## 改善箇所説明図

### 基準不適合発生箇所

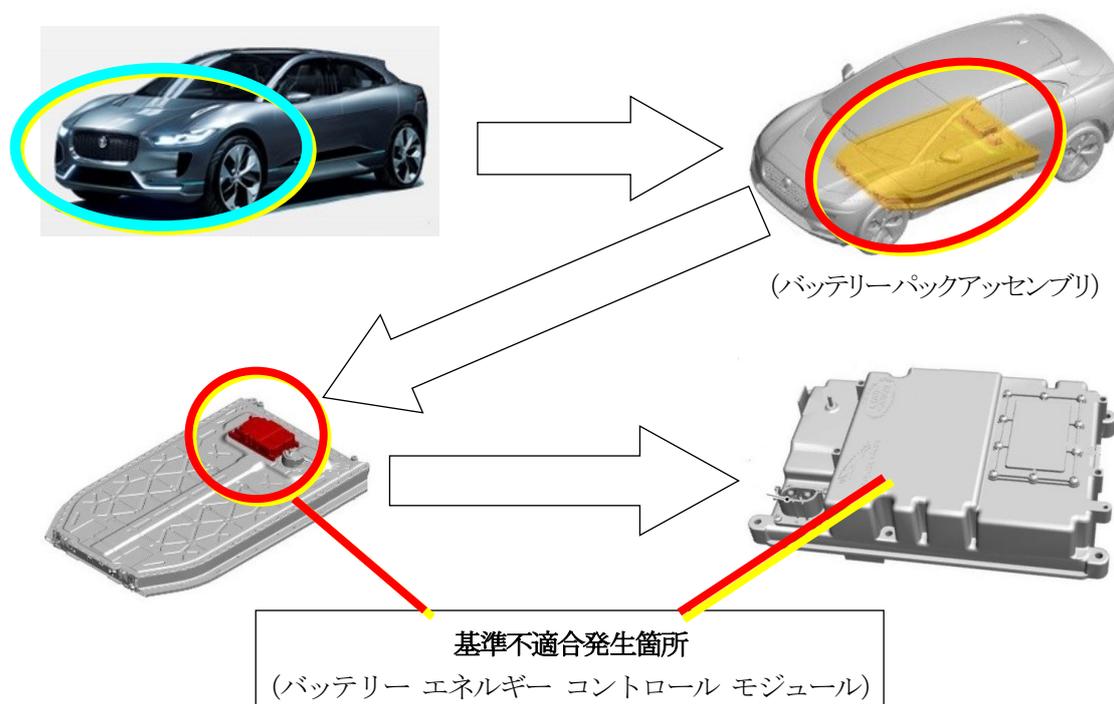
電動機の電源装置において、バッテリー エネルギー コントロール モジュールの制御プログラムが不適切だったため、外-3647 のリコール改善措置作業を行った。

この際、不適切なプログラム書換え工具による改善措置作業の実施、又は通信障害により、改善措置が完了していない。そのため、バッテリーの温度異常を監視できず警告灯が点灯し、最悪の場合、バッテリーパックアセンブリ内のリチウムイオン電池より火災が発生するおそれがある。

全車両、バッテリー エネルギー コントロール モジュールの制御プログラムを正しいプログラム書換え工具を使用して書き換える。

識別：助手席ドアのボディ側下部、ドアヒンジボルトに白ペイントを塗布する。
